**ENQUETE PUBLIQUE  
LIAISON RD165-RD523 // COMMUNE DU VERSOUD**

**REGISTRE INTERNET  
MIS A JOUR LE 03/02/2017**

**LES PAGES SUIVANTES CORRESPONDENT AU DOUBLE  
DU REGISTRE PAPIER VISIBLE A LA MAIRIE DE LE VERSOUD  
MIS A JOUR LE 03/02/2017**

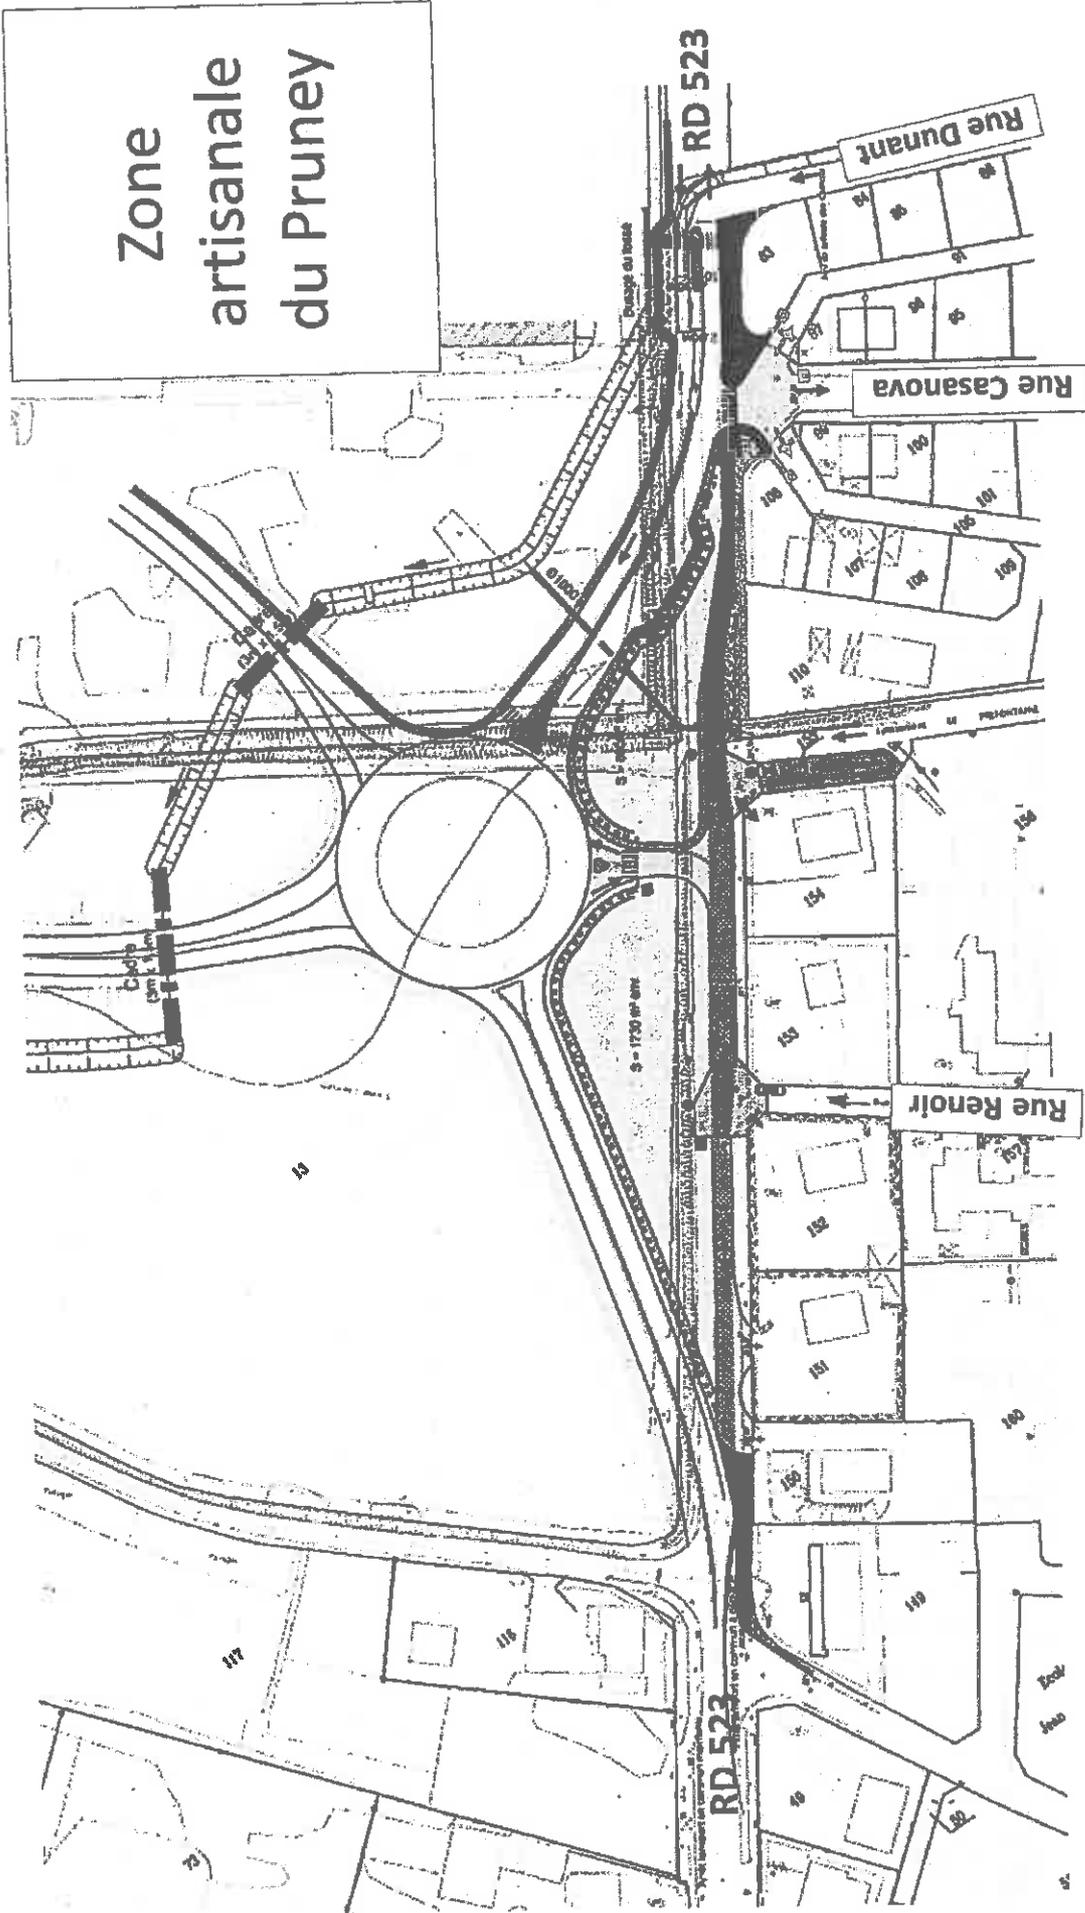
J'ai rencontré Monsieur l'Enquêteur ce matin. Ensemble  
nous avons discuté de la circulation dans le quartier du Puyay.  
Afin d'illustrer cette circulation et les conséquences sur la circulation  
interne du quartier une photocopie de l'aménagement et des  
sens de circulation a été jointe à ce cahier.
